INFORME DE CONTROL ESPECÍFICO N° 30419-2022-CG/GRAN-SCE

SERVICIO DE CONTROL ESPECÍFICO A HECHOS CON PRESUNTA IRREGULARIDAD MUNICIPALIDAD DISTRITAL DE YAUYA YAUYA– CARLOS FERMIN FITZCARRALD - ANCASH

EJECUCIÓN DE LA OBRA "MEJORAMIENTO DE LOS SERVICIOS DEPORTIVOS DEL ESTADIO DE YAUYAPAMPA DE LA LOCALIDAD DE YAUYA – DISTRITO DE YAUYA – PROVINCIA DE CARLOS FERMÍN FITZCARRALD – DEPARTAMENTO DE ANCASH – PRIMERA ETAPA", POR LA MODALIDAD DE ADMINISTRACIÓN DIRECTA

IMAGEN N° 4
PARTIDA 04.08.02 CAPA DE ARENA GRUESA NO PRESUPUESTADA

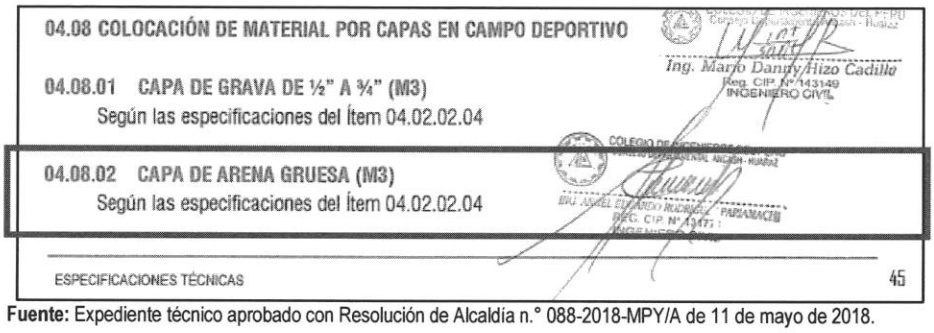
Además, las partidas 04.08.02 Capa de arena gruesa, 05.05.04 Cumbrera c/plancha tipo teja andina y 05.25.03 Salida c/interruptor simple de las especificaciones técnicas y 07.01.01.03 Relleno compactado con material granular no fueron consideradas en el presupuestado.

IMAGEN N° 10
INCONSISTENCIAS EN DIMENSIONES DE MADERA TORNILLO DE TIJERAL

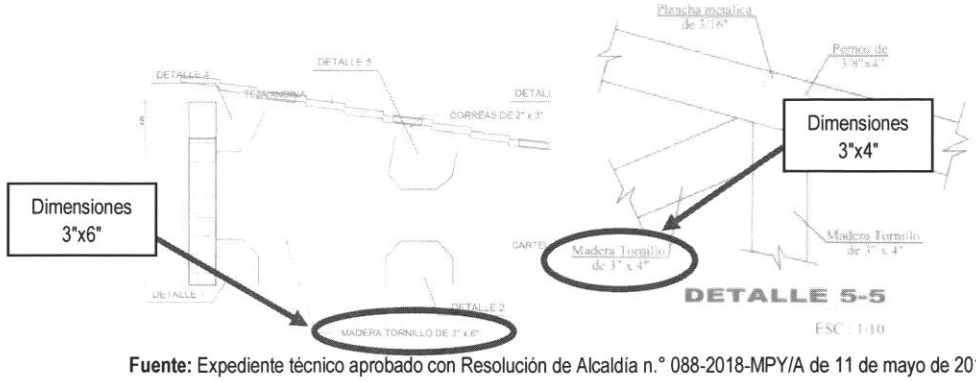
- El plano de cimentaciones presenta inconsistencias, señala que las zapatas son de 1,50x1,50 metros, y en el cuadro de zapatas refiere que son de 1,30x1,30 metros.
- El plano del tijeral de madera presenta inconsistencias en las dimensiones, en elevación señala que piezas de 3"x6"; sin embargo, en el detalle señala piezas de 3"x4", y viceversa.
- El plano de detalles de muro de contención no detalla la ubicación para su ejecución, además, no desarrolla su perfil longitudinal, secciones transversales, cotas y áreas de corte.
- El plano de cerco perimétrico de malla metálica no desarrolla sus dimensiones en planta.

FOTOGRAFÍAS N° 1 Y 2
BRAZOS PORTÁTIL, MATERIAL ORGANICO, RAIGRASS INGLÉS Y SARDINEL DE CAMPO DEPORTIVO NO EJECUTADOS

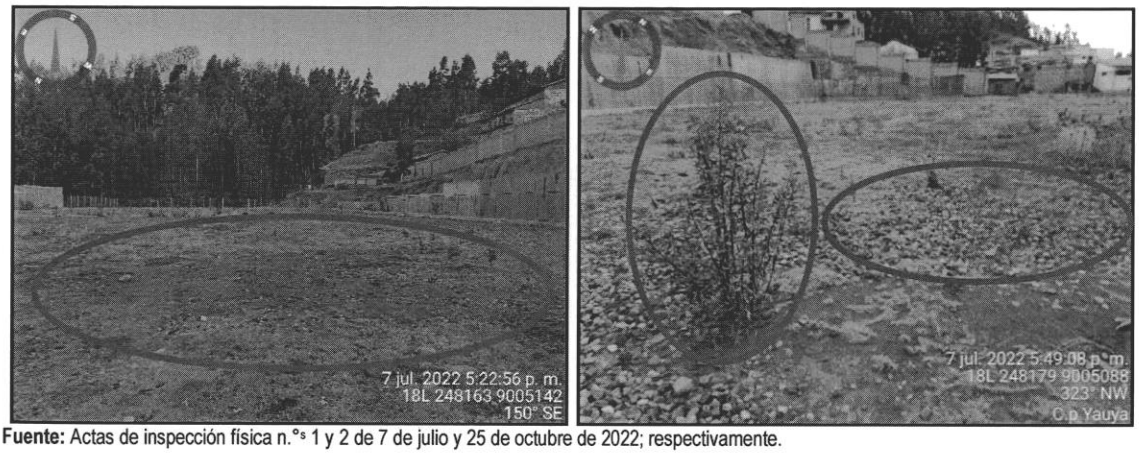
Sin embargo, en las actas de inspección física n.°s 1 y 2 de 7 de julio y 25 de octubre de 2022 **(Apéndice n.°32)** e informe técnico n.° 001-2022-CG/GRAN-LVA de 30 de noviembre de 2022 suscrito por el experto de la comisión de control **(Apéndice n.° 41)**; respectivamente, se evidenció la no ejecución de las partidas 04.06.01 Suministro y colocación de accesorios brazo portátil, 04.08.02 Capa de material orgánico (turba + arena fina), 04.08.03 Colocación de raigras inglés, 04.09.01.01 Trazo y replanteo, 04.09.02.01 Excavación de zanja para sardinel, 04.09.03.01 Encofrado y desencofrado normal y 04.09.03.02 Concreto simple f'c=175 kg/cm2; asimismo, la superficie del campo presenta desniveles, como se observa en las vistas fotográficas siguientes:

FOTOGRAFÍA N° 8
TRAMO DE PARTIDA 06 CERCO DE MALLA METÁLICA NO EJECUTADO

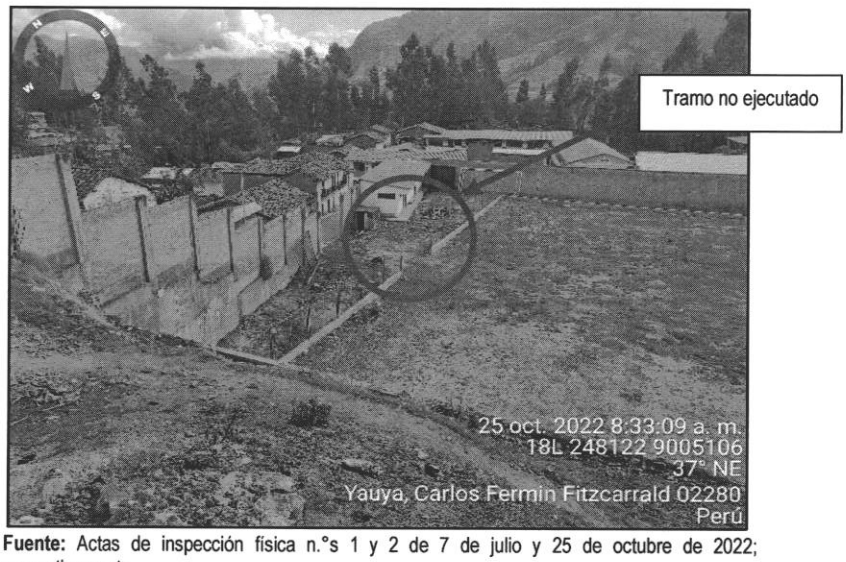
Sin embargo, en las actas de inspección física n.°s 1 y 2 de 7 de julio y 25 de octubre de 2022 **(Apéndice n.°32)**; respectivamente, e informe técnico n.° 001-2022-CG/GRAN-LVA

de 30 de noviembre de 2022 suscrito por el experto de la comisión de control **(Apéndice n.° 41)** se evidenció que las partidas 06.01.01 Trazo y replanteo, 06.02.01 Excavación de material conglomerado, 06.02.02 Eliminación de material excedente, 06.03.01 Encofrado y desencofrado, 06.03.02 Sobrecimiento C:H 1:8 + 25% P.M., 06.03.03 Cimientos corridos C:H 1:10 + 30% P.M., 06.04.01 Tarrajeo en exteriores, e=1.5cm, 1:4 y 06.05.01 Suministro e instalación de cerco metálico para protección en todo el perímetro del campo deportivo se ejecutaron de manera parcial.

FOTOGRAFÍA N° 24
AFECTACIÓN AL CERCO DE MALLA METÁLICA

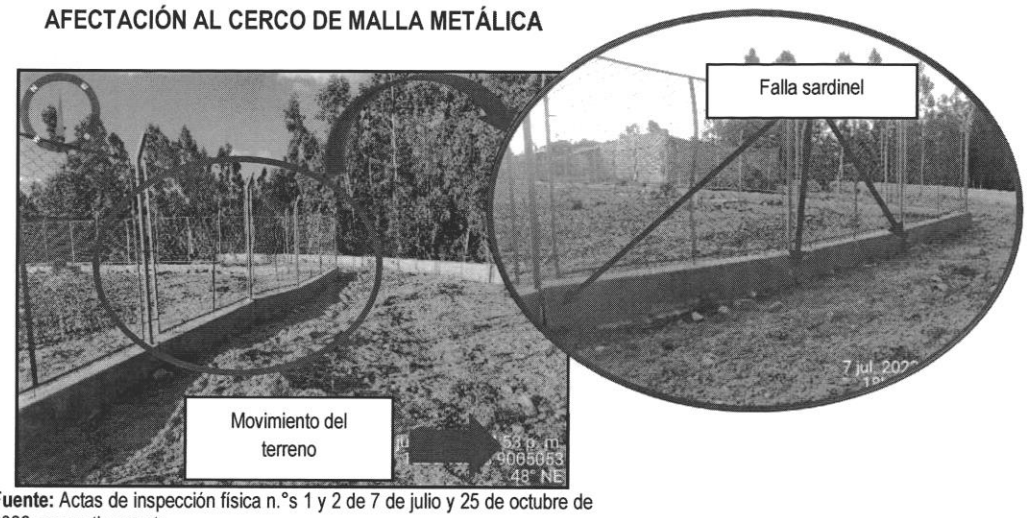
Cabe mencionar que, el expediente técnico aprobado por la Entidad no contó con memoria de cálculo que sustente la geometría del muro propuesto por el proyectista. Asimismo, la falla del muro también afectó el cerco de malla metálica del estadio en una longitud aproximada de 24,15 metros.

Al respecto, el diseño sin sustento y ejecución del muro de contención contraviniendo lo establecido en los planos comprometió su desempeño para soportar cargas externas, lo que generó la falla por volteo, afectando con ello al cerco de malla metálica colindante; por lo que, el muro ejecutado no asegura la estabilización del terreno, conllevando que las partidas que complementan la ejecución del muro (excavación, encofrado, concreto, acero de refuerzo y curado) no cumplan su finalidad.
